Processo de Avaliação de Impacte Ambiental (AIA) n.º 3390

**" Regularização extraordinária do licenciamento da Instalação da Arsenal do Alfeite e
instalação de um sistema de contenção e tratamento de águas residuais industriais"**

ADITAMENTO AO ESTUDO DE IMPACTE AMBIENTAL (EIA)

29 de Abril de 2016

Fonte: APA/ARH-Tejo
Figura 2: Variação da vazante

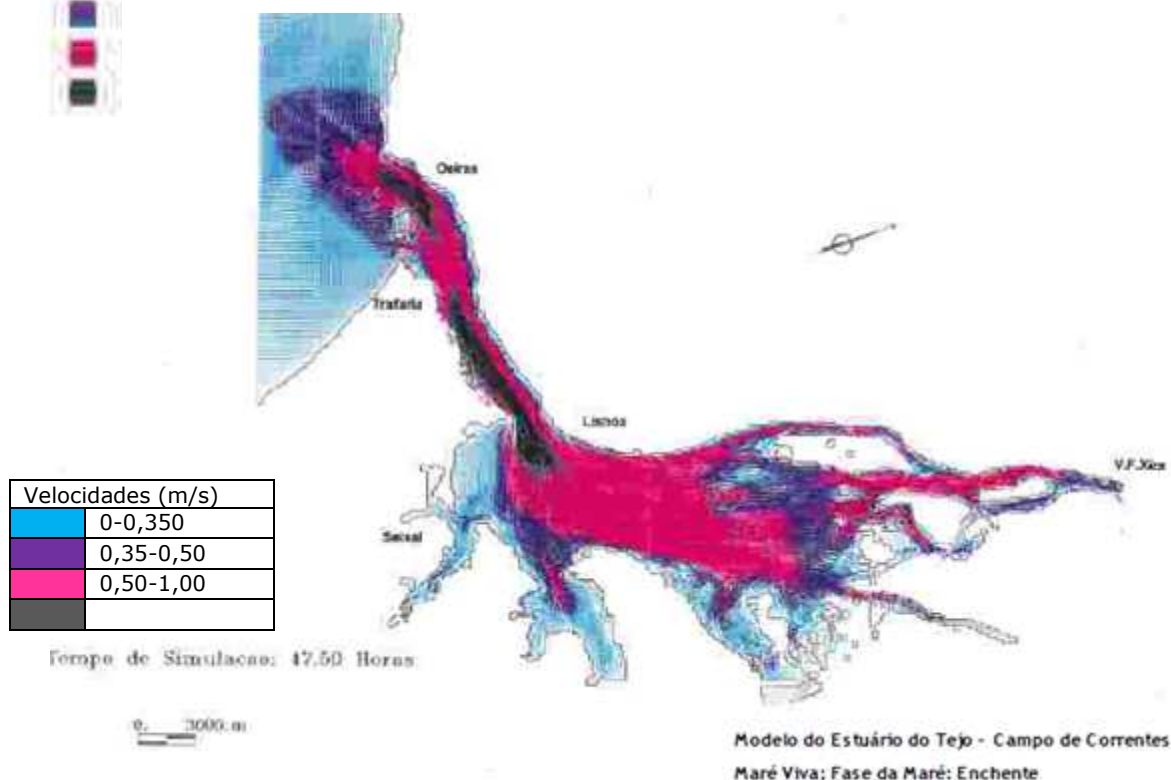
11. Corrigir/substituir a figura 75 - Variação da velocidade na vazante (pág. 157 do EIA), uma vez que é apresentada a figura relativa à distribuição de velocidades em enchente;

As Figuras seguintes mostram uma distribuição de velocidades em enchente e em vazante.

Figura 4: Enquadramento da instalação com Bacia Hidrográfica do Tejo

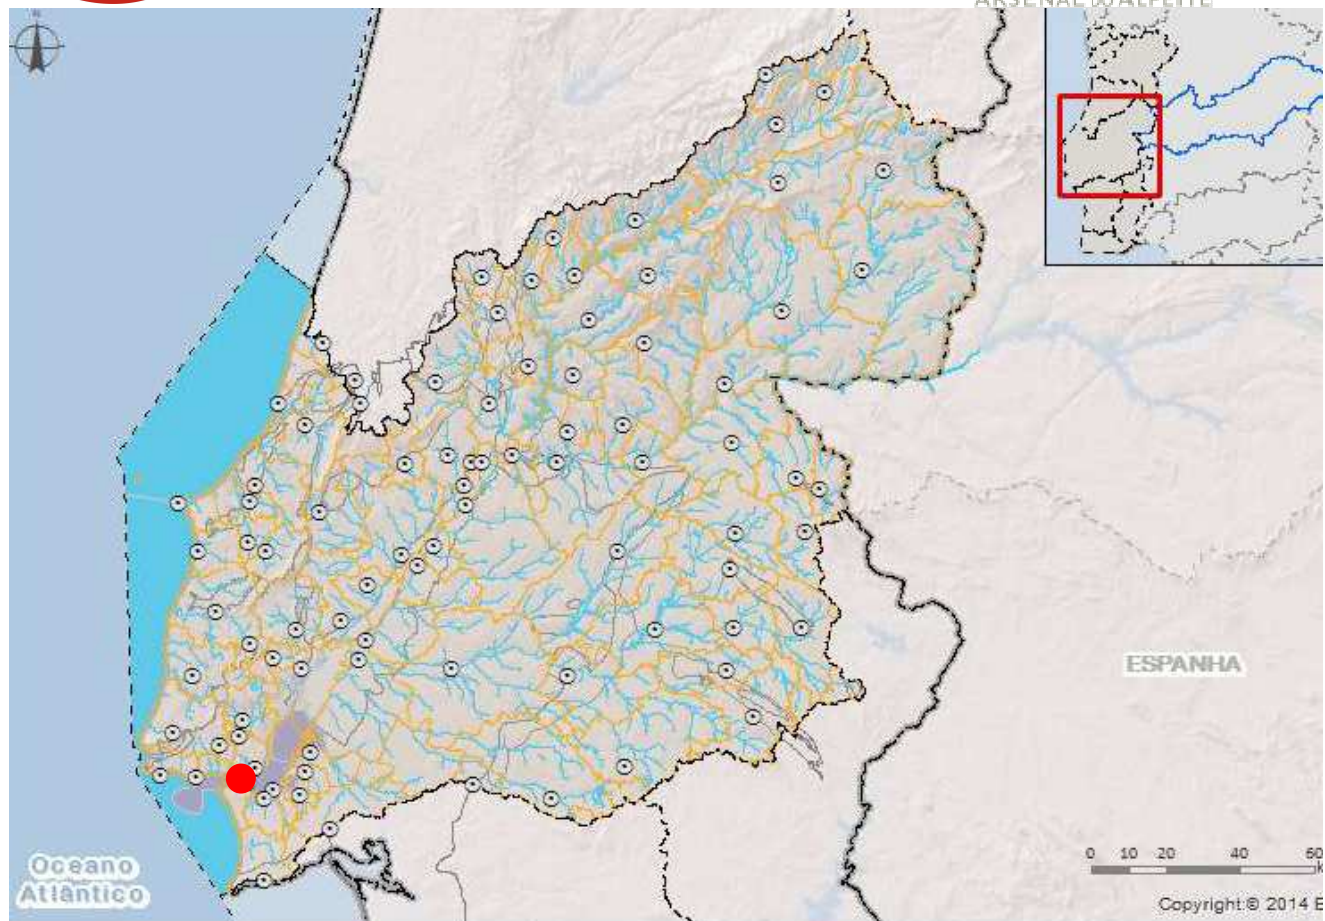
12. Enquadrar o projeto com base no Plano de Gestão de Região Hidrográfica do Tejo, versão para consulta pública de junho de 2015, (disponível em <http://www.apambiente.pt> - Portal Participa);

No que se refere aos planos de recursos hídricos em vigor, a área de implantação da Arsenal do Alfeite está inserida na Região Hidrográfica do Tejo e Ribeiras do Oeste – RH5. A Região Hidrográfica do Tejo e Ribeiras do Oeste – RH5 é uma região hidrográfica internacional com uma área total em território português de 30 502 km² e integra a bacia hidrográfica do rio Tejo e ribeiras adjacentes, a bacia hidrográfica das Ribeiras do Oeste, incluindo as respetivas águas subterrâneas e águas costeiras adjacentes, conforme Decreto-Lei n.º 347/2007, de 19 de outubro, alterado pelo Decreto-Lei n.º 117/2015, de 23 de junho.

Figura 9: Delimitação da zona ameaçada por cheias/galgamentos

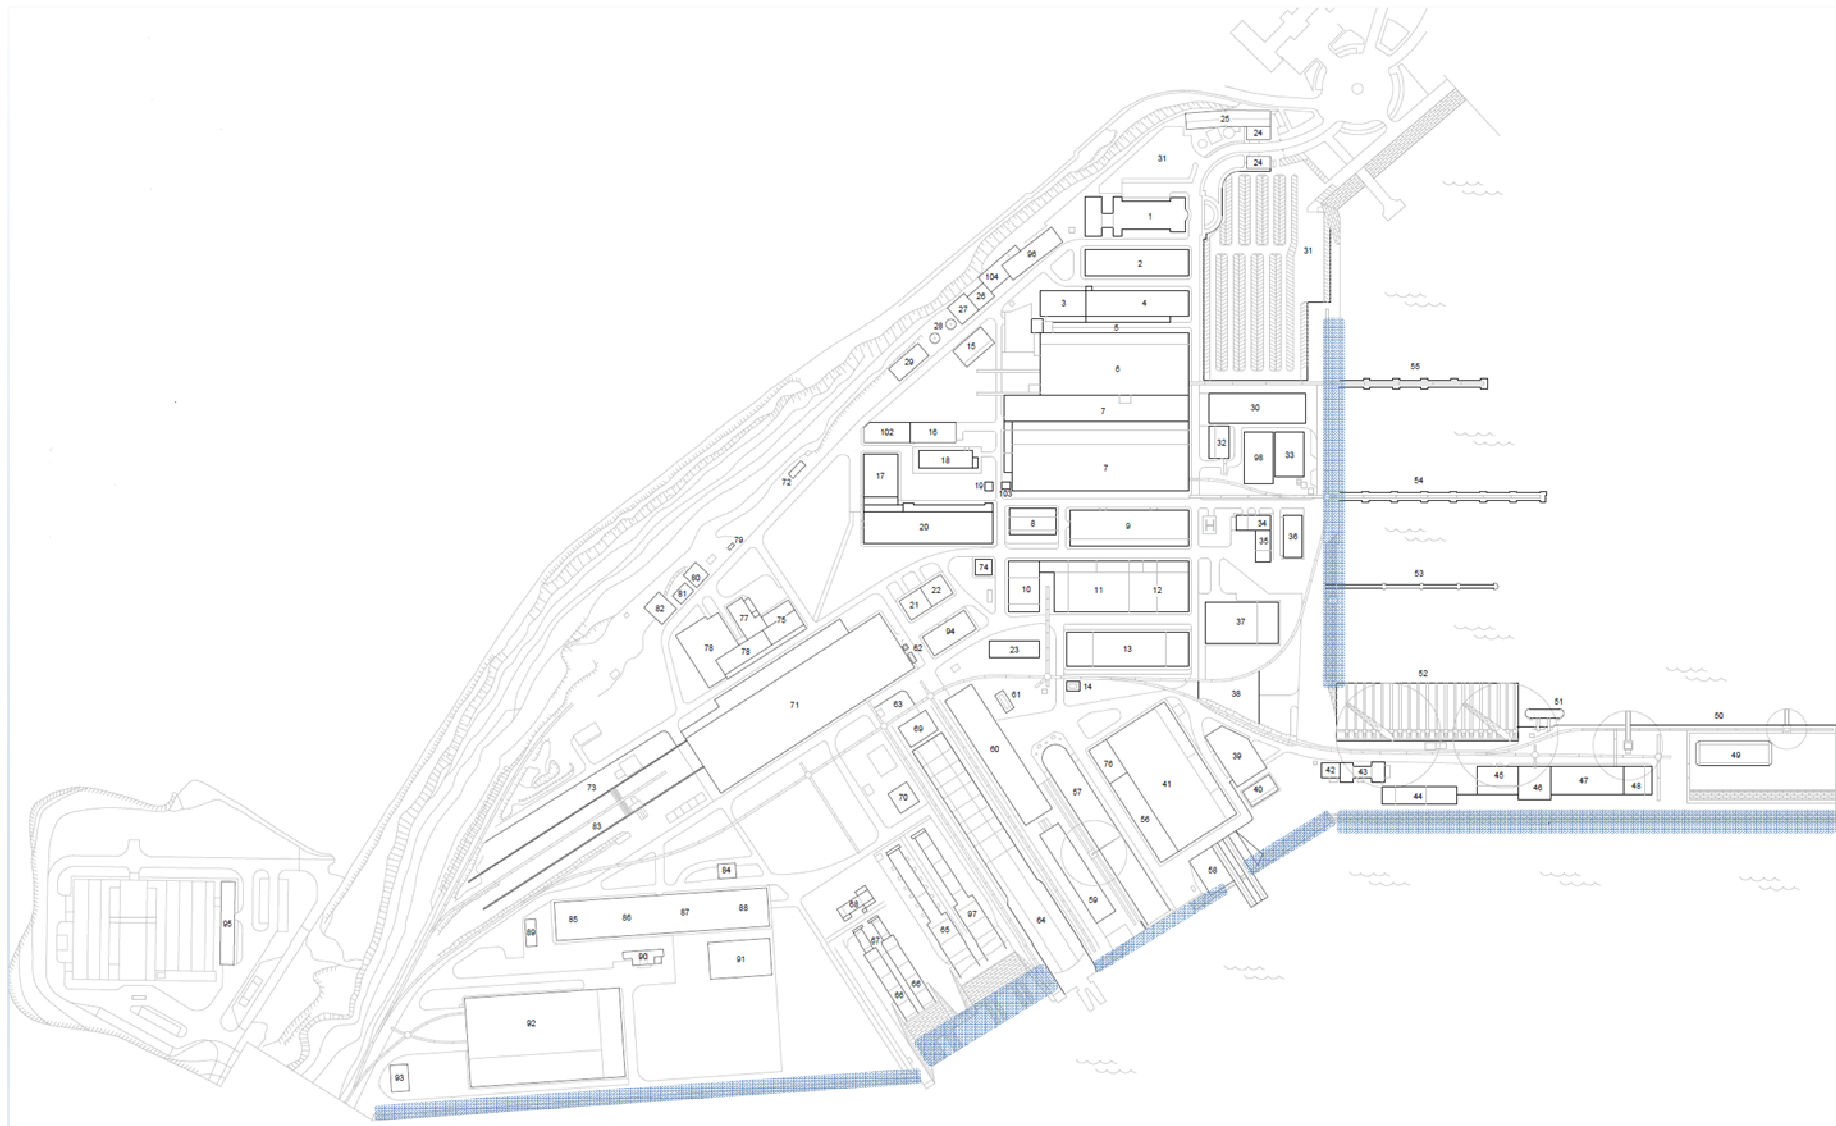
13. Apresentar planta de implantação do projeto com a delimitação da Zona Ameaçada por Cheia;

Apresenta-se de seguida a planta da Arsenal do Alfeite com a delimitação das zonas sujeitas a cheias/galgamentos. Esta delimitação teve em consideração o estudo apresentado no **Anexo IV** e as cartas de suscetibilidade apresentadas na resposta à questão 14.

Figura 13: carta com isolinhas de inundação Na restinga do Alfeite

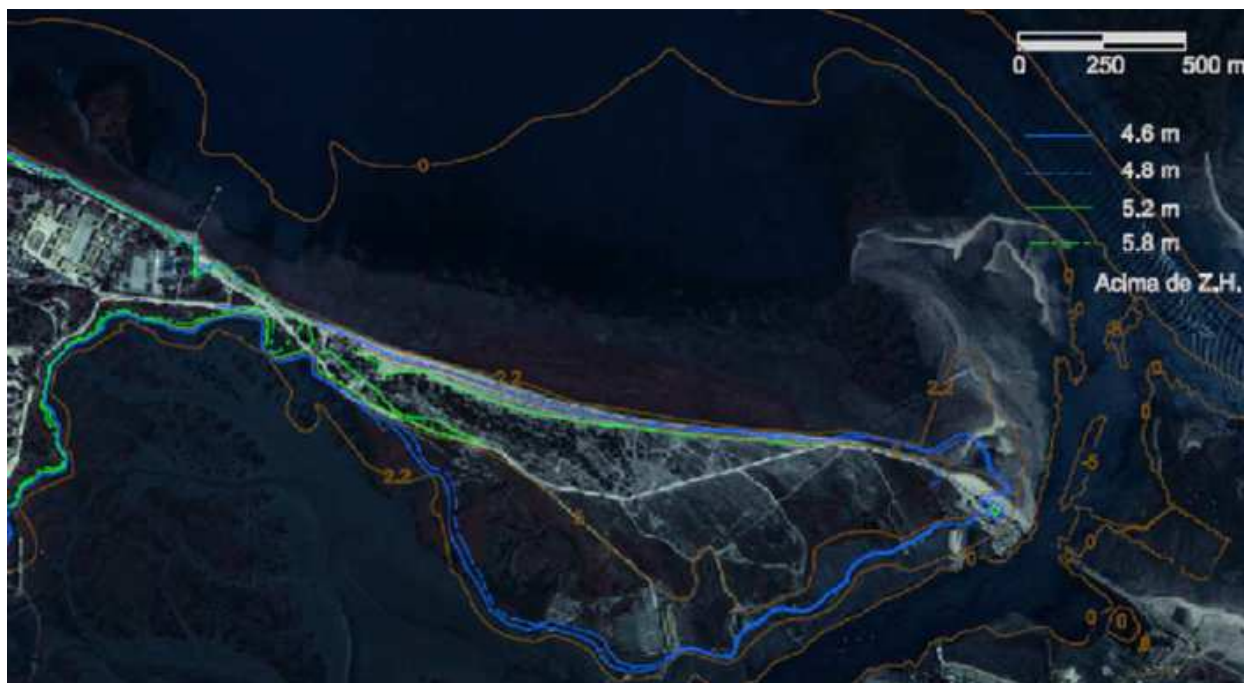
14. Apresentar uma avaliação das cheias, tendo em conta não só dados históricos de ocorrências verificadas no local, como também a informação disponível em diversas entidades (Autoridade da Proteção Civil, Câmara Municipal, Bombeiros, entre outras) e os dados incluídos em estudos existentes para a área em causa. Deverá ser equacionada a possibilidade de ocorrência de fenómenos de galgamento e inundação no local, tendo em conta o efeito de maré.

Refere-se ainda a existência do artigo científico “Análise da Vulnerabilidade de uma Praia Estuarina à Inundação: Aplicação à Restinga do Alfeite (Estuário do Tejo)”, publicado na Revista da Gestão Costeira Integrada 8(1):25-43/2008 (ver Anexo IV), indica que a praia do Alfeite é afetada por cheias e apresenta uma carta com isolinhas de inundação que se apresenta de seguida. A carta não abrange diretamente a AA, mas esta instalação é referenciada pelo estudo, como sendo uma área potencialmente afetada no pior cenário considerado.

Figura 15: Localização dos pontos de amostragem de águas superficiais

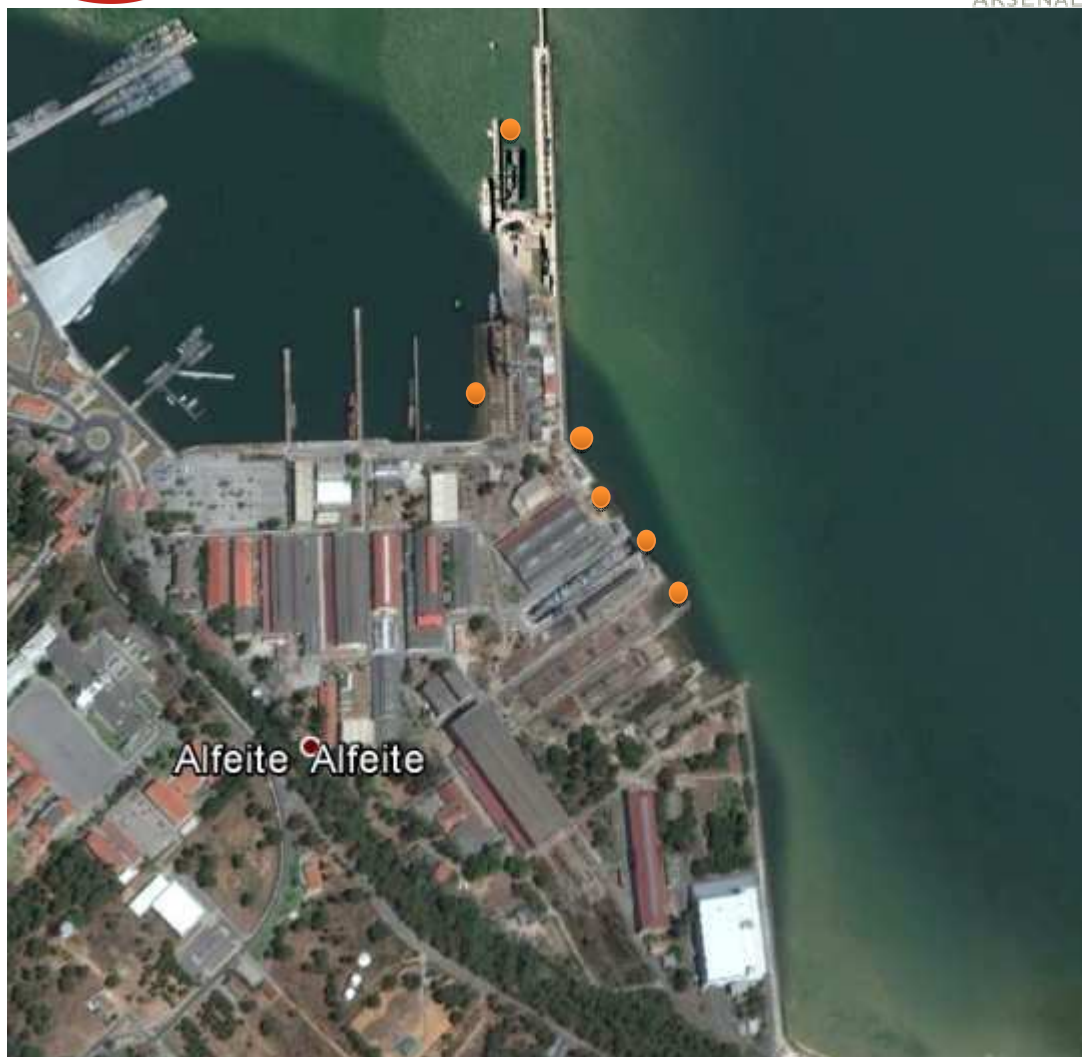
20. Apresentar um plano de monitorização para as águas superficiais (estuário do Tejo). Os locais de amostragem deverão situar-se a 1 m de distância da doca seca, da doca flutuante e do plano inclinado, do ponto de descarga de águas pluviais e do possível ponto de descarga dos efluentes industriais.

O Plano de monitorização das águas superficiais será o seguinte:

- Local: 6 pontos de amostragem (conforme indicado na figura seguinte): a 1 m de distância da doca seca, da doca flutuante e do plano inclinado (3 locais), do ponto de descarga de águas pluviais

Figura 16: Identificação dos aglomerados populacionais existente na envolvente da Base Naval de Lisboa

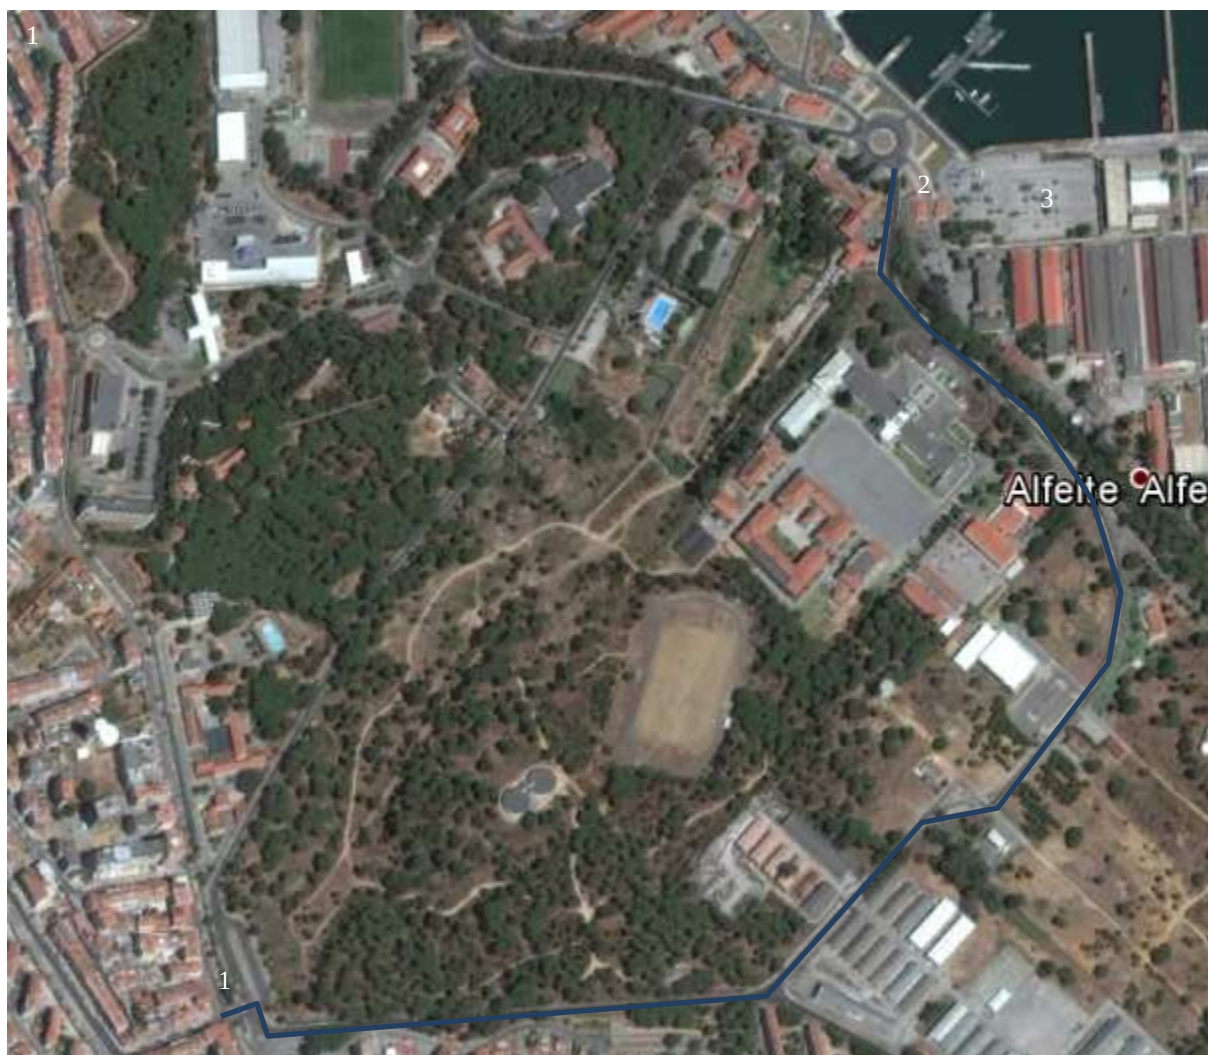
- As distâncias às edificações mais próximas e da envolvente (além da BNL). A envolvente deve levar em conta a área de influência do projeto (instalações e sua laboração) adequada a cada uma das componentes consideradas.

- Apresenta-se na figura seguinte as distâncias compreendidas entre os limites da AA e os aglomerados existentes na envolvente.
